LuK Service Info

Part Nr. 228 0077 17 – 280/280mm TGU6

TB1029

Info: New design / Neues Design / Nouvelle conception / Nuevo diseño / Nuovo disegno / Nuovo segno

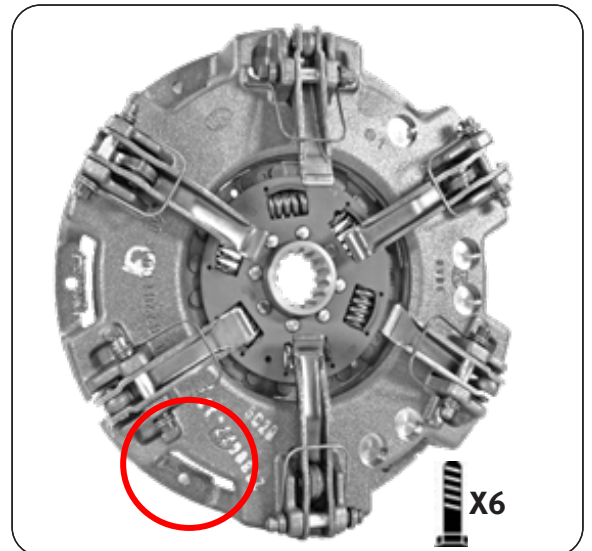
This new design utilises the latest clutch technology, using a vented housing for improved cooling and heat dispersal. Fully interchangeable with existing clutches with no modifications required to vehicle or flywheel. A new fixation bolt set 411 0164 11 6 x M8 x 1,25 x 50mm + Conical washer is supplied with new designs to accommodate the lower housing.
